Vår dato: 08.03.2024

Vår ref.: 201003953-144 Oppgis ved henvendelse

Sira-Kvina kraftselskap -Planendringssøknad for Knabeåni-Solliåna-overføringen - NVEs vedtak

NVE gir Sira-Kvina kraftselskap tillatelse til å endre den konsesjonsgitte løsningen for overføringen av Knabeåna og Solliåna til Homstølvatn fra kombinert tunnel og rørgate til kun tunnel.

Figur 1. Oversikt over konsesjonsgitt løsning og omsøkt planendring (Kilde: Søknad SKK)

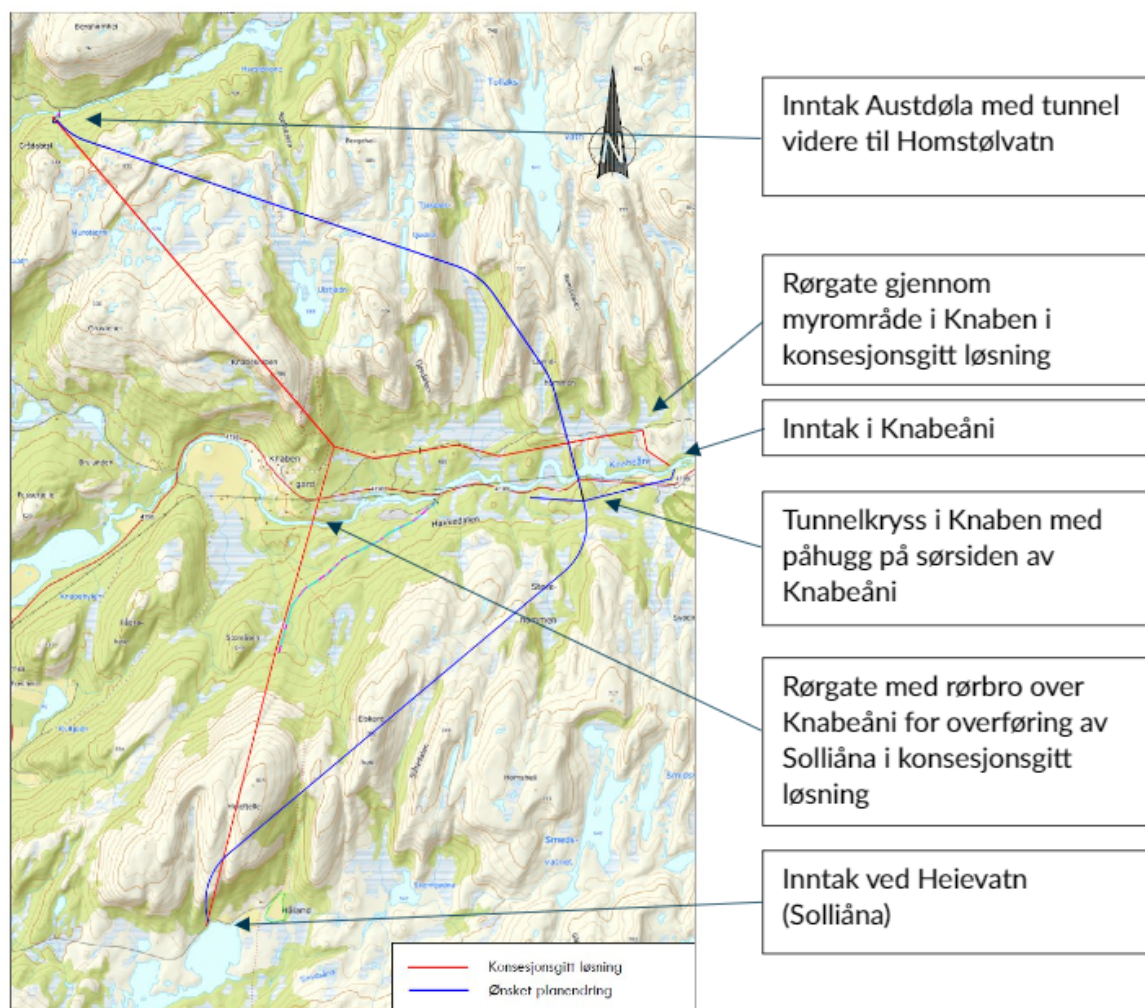
NVE har mottatt en planendringssøknad fra SKK datert 3.11.2023, hvor de nå søker om tillatelse til å gå tilbake til opprinnelig plan med vannvei i tunnel (jf. Figur 1). Sira-Kvina fremhever følgende hovedgrunner for planendringen:

- Reduserte inngrep i myr
- Lavere kostnad
- Større overføringskapasitet
- Mindre ulemper for allmenne interesser
- Vesentlig lavere klimaavtrykk

«Planendringen som nå foreslås skiller seg fra opprinnelig konsesjonssøknad fra 2015 ved at påhugg flyttes fra nordsiden av Knabeåni til sørsiden. Dette reduserer inngrep i myr ytterligere og legger prosjektet tettere opp til naturlige og samfunnsmessig utnyttelse av overskuddsmasser.
